COPEF

EXTENSIONS DE T3 (TRAMWAY DES MARÉCHAUX)

ANNEXE AU CAHIER D'ACTEUR N°9

Station de terminus intermédiaire à trois voies utilisable dans les deux directions

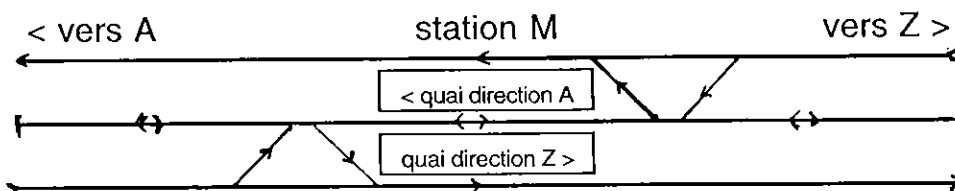
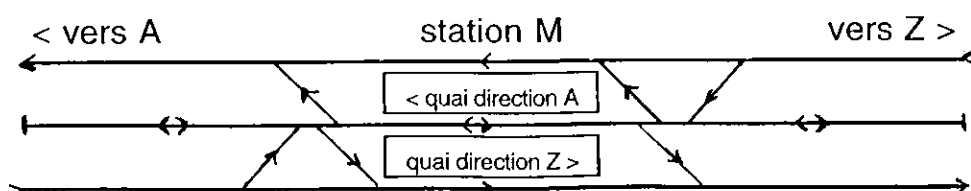
à des stations susceptibles de générer des flux importants (correspondances multiples par exemple), pour permettre d'injecter des rames de renfort assurant un service partiel (superpointes ou événements importants).

aménagement pour retournement en arrière-station

aménagement pour retournement en arrière-station avec possibilité supplémentaire de retournement à quai sur voie centrale (manoeuvre 0)

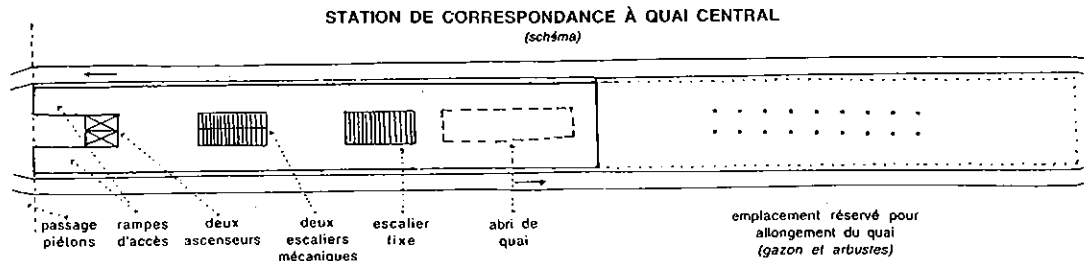
> D'une façon générale, la disposition des quais unilatérale à droite (en vis à vis ou décalés de part et d'autre du carrefour), en continuité de la réalisation de T3 Sud, peut être considérée comme satisfaisante, au moins pour les stations courantes,

> Cependant, au croisement des lignes de métro, l'implantation de quais centraux de 7 à 8 mètres de largeur desservant les deux directions est préférable car elle permet plus économiquement l'installation d'ascenseurs et d'escaliers mécaniques (deux de chaque pour garantir la fiabilité vis à vis des utilisateurs) permettant une utilisation commode de la correspondance pour toute personne à mobilité réduite.

Schéma de situation (à titre d'exemple)

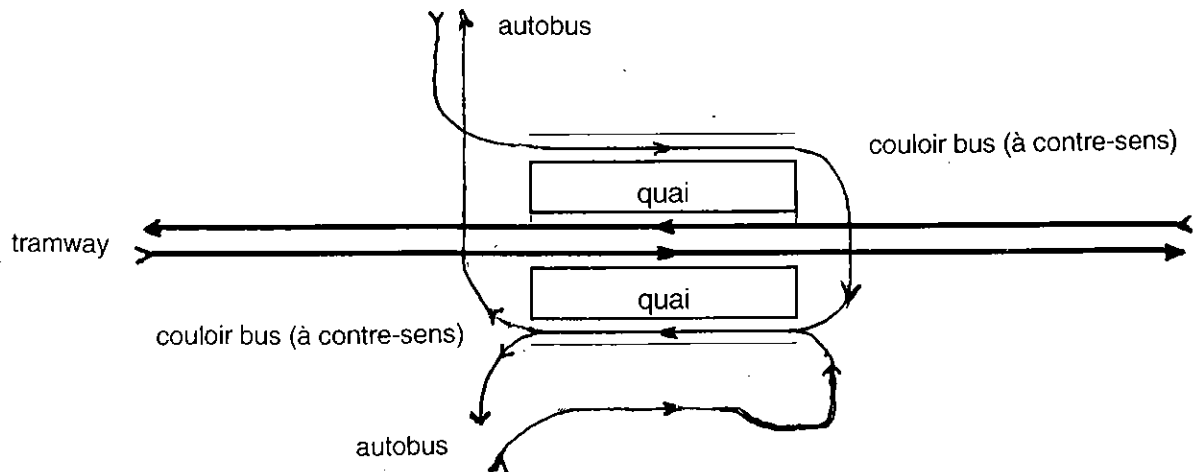
On ne doit pas exclure, lorsque la situation locale s'y prête, que les autobus d'une ligne importante, desservent le quai du tramway,

- soit en circulant sur les voies du tramway à la traversée de la station,
- soit en utilisant un tronçon de couloir à contre-sens créé à cet effet le long du quai du tramway.

Les autobus utilisent un tronçon de couloir à contre-sens créé à cet effet le long du quai du tramway pour le desservir :
